RESOLUCIÓN No. **1984**

“Por medio del cual se otorga un Permiso de Ocupación de Cauce”

- El día 2 de noviembre del año en curso, CODECHOCÓ realizó visita técnica de evaluación de la solicitud de permiso de ocupación de cauce, para el proyecto: "MANTENIMIENTO Y MEJORAMIENTO DEL MUELLE FLUVIAL DE BETE EN EL MUNICIPIO DEL MEDIO ATRATO, EN EL DEPARTAMENTO DEL CHOCO".

Figura 7 Niveles de diseño (Fuente: Consultor)

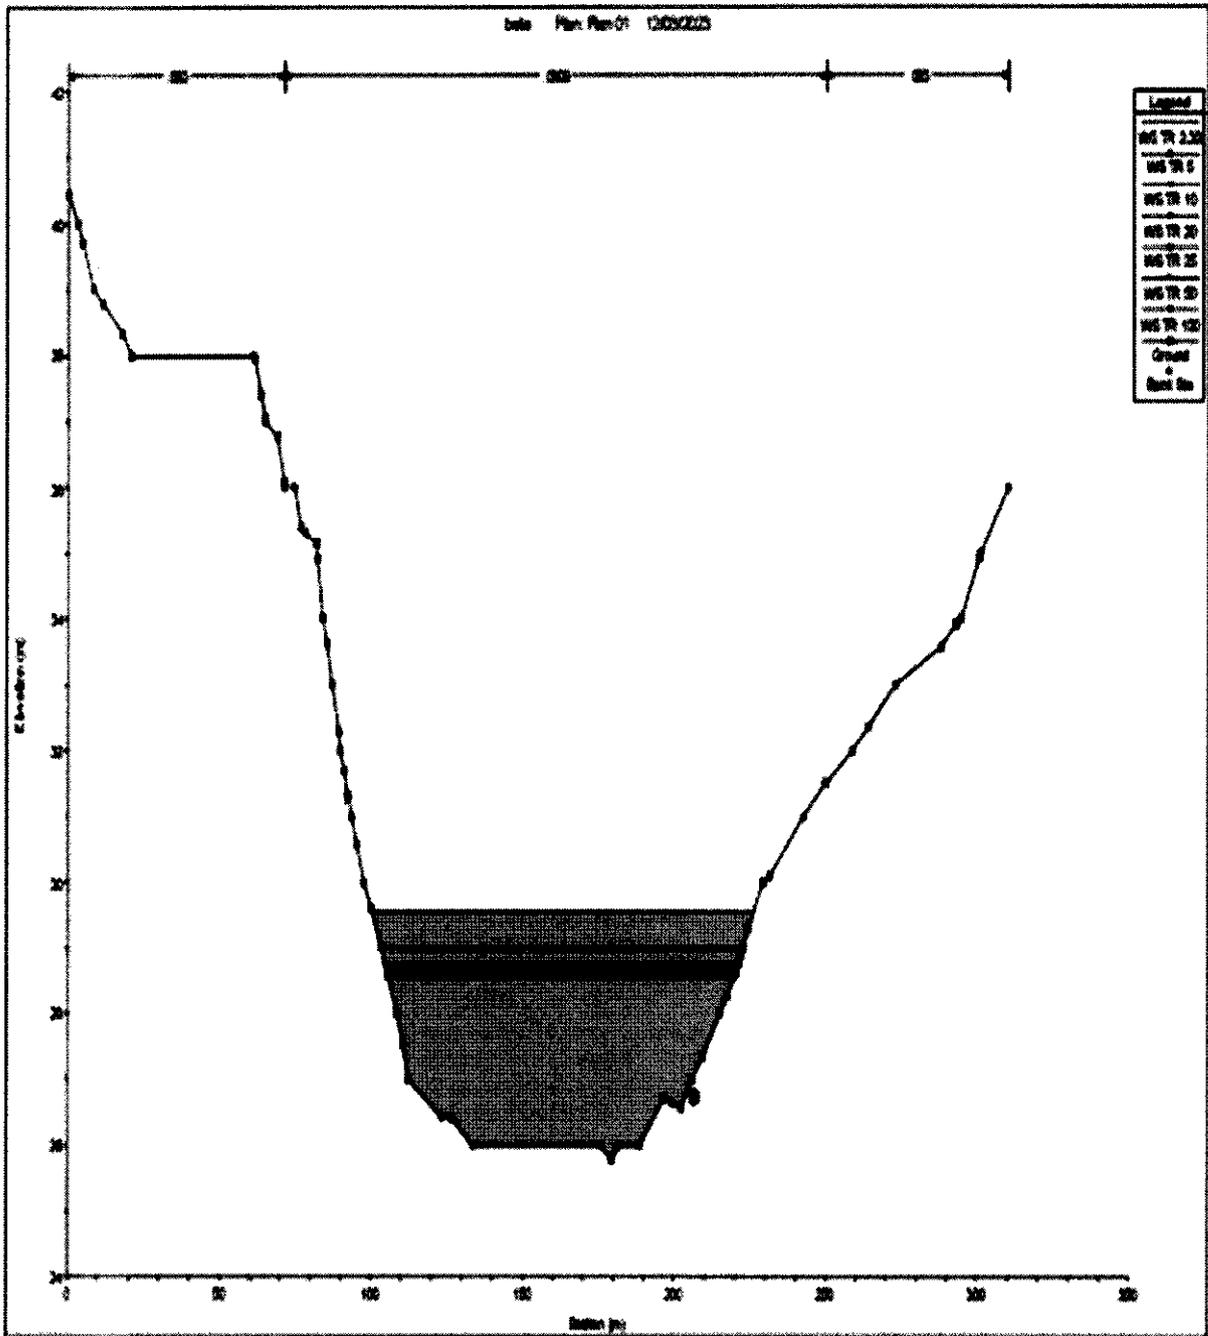
Como se puede observar se tiene en la zona de implantación del muelle en la abscisa 219.75 del Rio Atrato, se tiene un nivel mínimo de agua de 29.56 msnm, y una profundidad de 3.78 m para un periodo de retorno de 100 años, esto indica un régimen subcrítico, lo cual es propio de un cuerpo de zonas planas y bajas pendientes. Este nivel es importante ya que define el nivel más bajo a la que pueda estar el artefacto flotante del muelle fluvial.

Se debe asegurar que las pasarelas móviles cumplan con las pendientes máximas para rampas peatonales para el acceso de pasajeros y carga de la zona de influencia del municipio.

Figura 11 Niveles de diseño de muelle fluvial y aguas máximas
 (Fuente: Consultor)

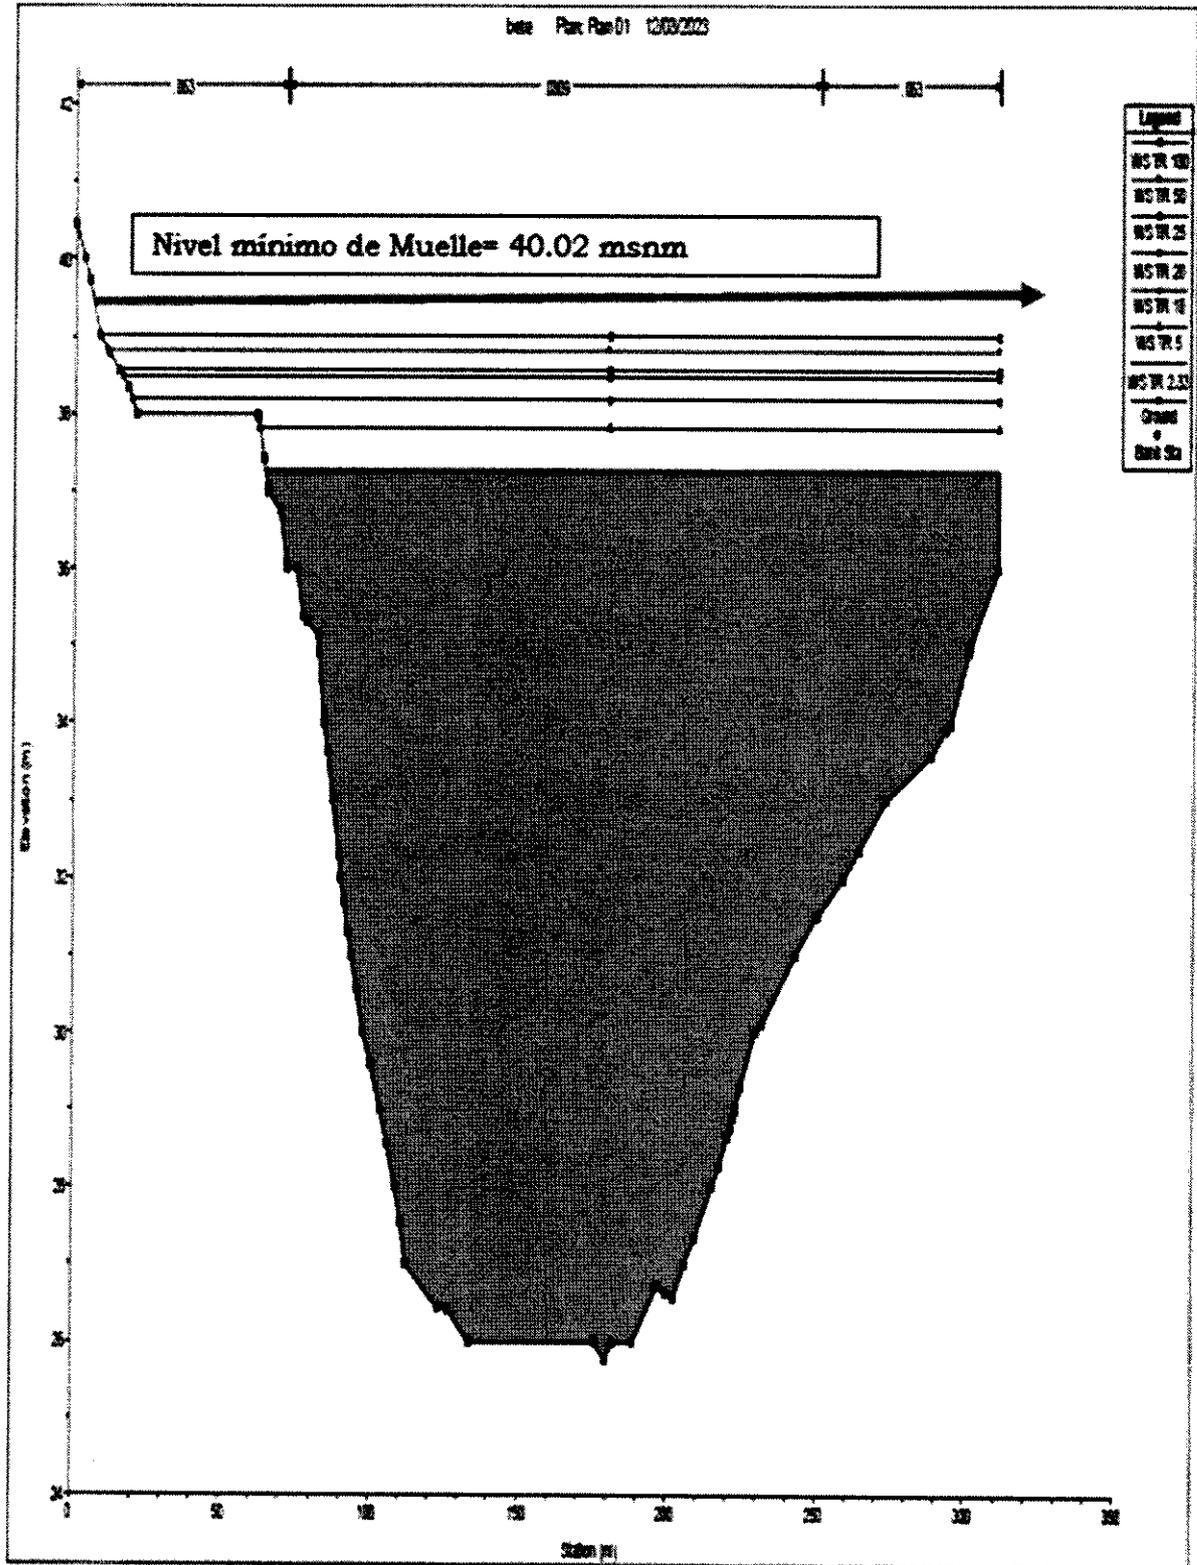
Como se puede observar se tiene en la zona de implantación del muelle en la abscisa 219.75 del Rio Atrato, se tiene un nivel máximo de agua de 39.02 msnm, y una profundidad de 13.24 m para un periodo de retorno de 100 años, esto indica un régimen subcrítico, lo cual es propio de un cuerpo de zonas planas y bajas pendientes. Para la ubicación del muelle tipo se recomienda elevarlo por encima del nivel máximo de aguas calculado.

Para el desarrollo de este tipo de estructuras asegurar las estructuras de ingreso al puente peatonal al nivel mínimo especificado de diseño esto con el fin de asegurar su funcionamiento durante todos los periodos del año.
